**Avis**  
**sur la création de deux serres agricoles à couvertures  
photovoltaïques à VALENCE D'AGEN (82)**

N°Saisine : 2025-014288

Avis émis le 6 mars 2025

Par courrier reçu le 16 janvier 2025, l'autorité environnementale a été saisie pour avis par la communauté de communes des Deux Rives sur le projet de création de deux serres agricoles à couvertures photovoltaïques sur la commune de Valence d'Agen (département de Tarn-et-Garonne).

Figure 2 : plan de masse du projet (source : étude d'impact)

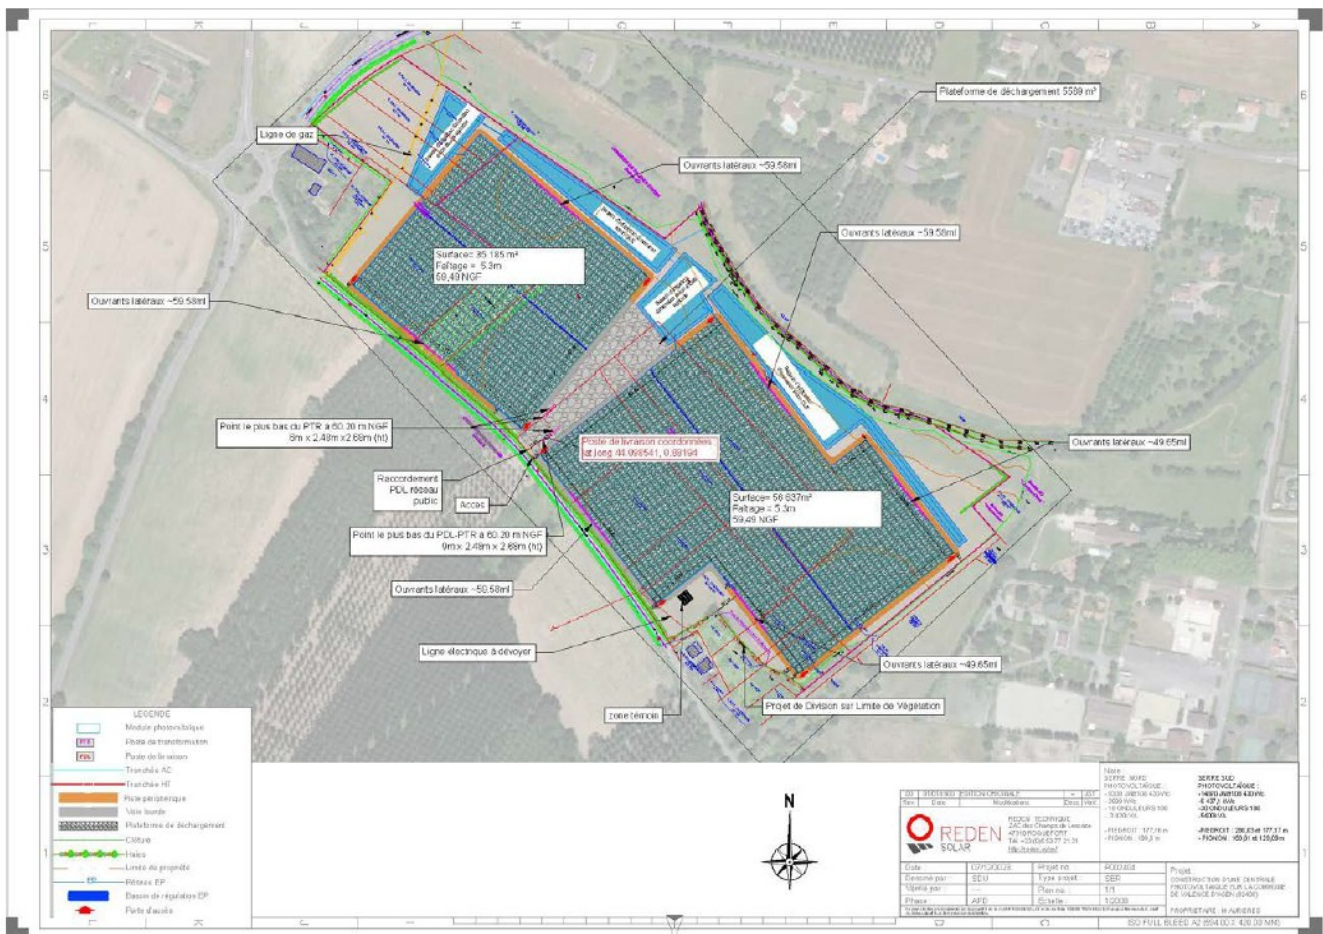
**La MRAe recommande de compléter l'analyse des incidences du projet sur les zones inondables en précisant les surfaces prises en compte pour la modélisation du projet. Les pistes lourdes et les deux bassins d'irrigation doivent être considérés comme imperméables. Si ce n'était pas le cas, une nouvelle modélisation des incidences du projet en période de crue doit être conduite et en cas de nécessité, de nouvelles mesures d'évitement, de réduction voire de compensation sont à proposer.**

Figure 3 : extrait du PPRI du secteur Garonne aval (source : étude d'impact)

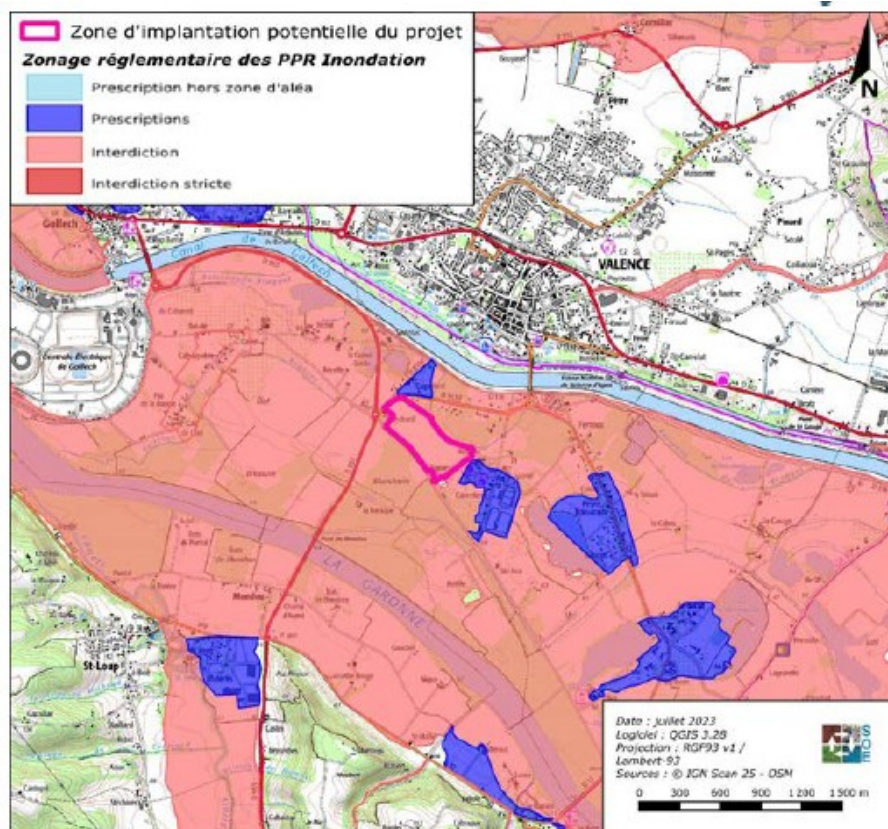
**Afin de démontrer que la solution retenue est la solution de moindre impact environnemental, la MRAe recommande d'argumenter le choix du site au sein de la zone rouge du PPRI du bassin Garonne aval. À défaut de démonstration probante, la localisation du projet doit être ré-interrogée.**
